CIRCULAR MODIFICATORIA N° 1

ASUNTO: Licitación Pública N° 10/18 - CUDAP: EXP-HCD:0000436/2018 - S/ "Construcción de office y sanitario apto para personas con capacidad reducida, con provisión de materiales, en sala de Comisiones del edificio Anexo "C" de la H.C.D.N., sito en Bartolomé Mitre N° 1860/64, CABA".

Imagen de referencia:

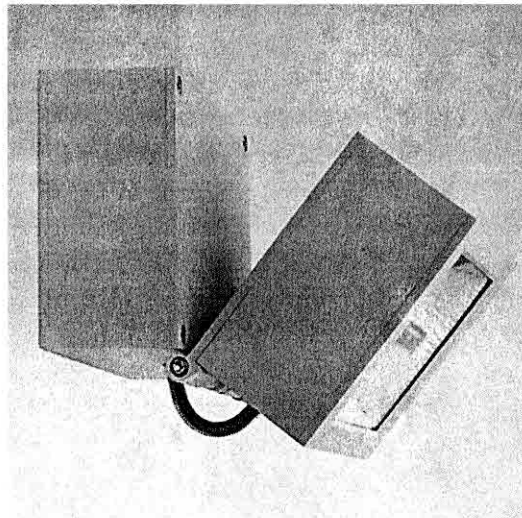
Por medio de la presente Circular, se modifica el punto **13.3 – Artefactos de iluminación** de las Especificaciones Técnicas, agregándose al mismo el siguiente párrafo:

“Se deberá proveer e instalar CUATRO (4) proyectores mono emisión, compuestos por dos cuerpos articulados por una bisagra: cuerpo emisor orientable + cuerpo de alimentación, para HQI y cuarzo lineal. La terminación del mismo será aluminio gofrado estuco, y poseerá espiral de acero protector del cable. Para la instalación de los mismos se cumplirá en un todo lo especificado en su correspondiente ítem. Los mismos serán colocados en el hall resultante de la instalación de carpinterías de aluminio a una altura de 4,50 mts. La adjudicataria deberá realizar los cálculos fotométricos correspondientes a los fines de determinar la potencia máxima necesaria a utilizar.”
